## Sensores de ángulo, errores en pluma y jib

Durante la recepción de sensores de ángulo (n.º de pieza HMF 2060069) de un subcontratista, el equipo de control de calidad de HMF detectó una desviación de los estándares. Esto provocó fallos en varios sensores, provocando paradas de grúa.

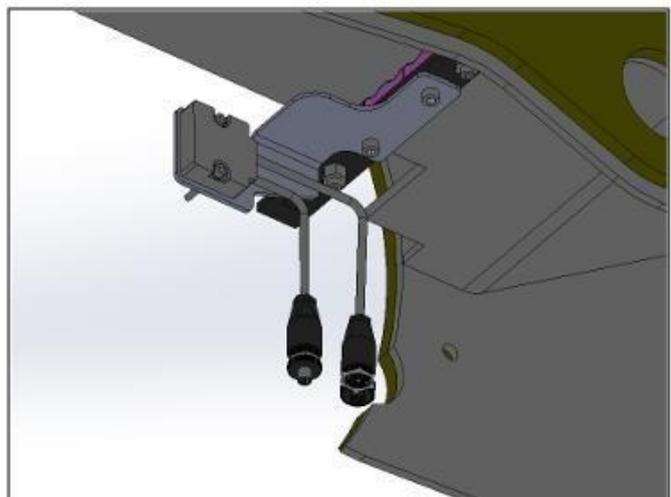
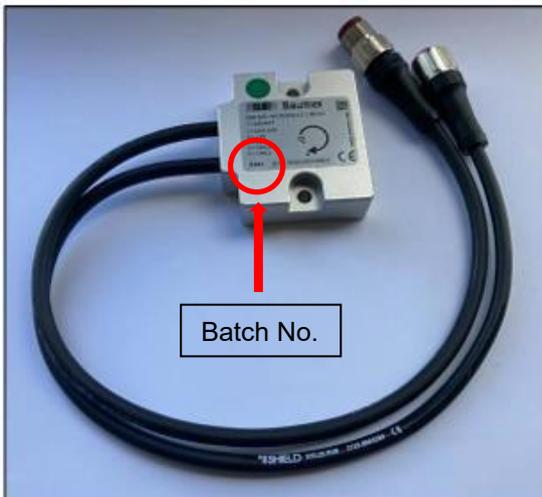
**Informes recientes** muestran que los errores persisten (código 019, subcódigos 076/077/087/088). Un nuevo análisis 8D reveló un defecto en el hardware electrónico.

Se ha rediseñado el hardware y probado su funcionamiento.

Los nuevos sensores (lote "S411" o superior) estarán disponibles desde el 1 de noviembre de 2024. Las nuevas grúas también los incluirán.

Los lotes anteriores deben ser reemplazados. El prefijo "S" será sustituido por "T" para el año 2025.

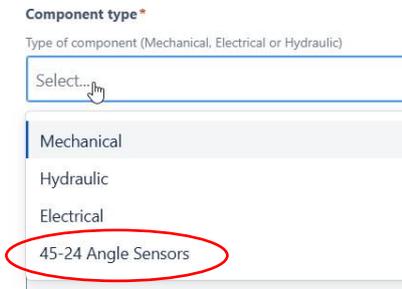
El número de lote está en la esquina inferior izquierda de la etiqueta:

S = 2024  
41 = semana 41  
1 = día 1 = 07.10.2024
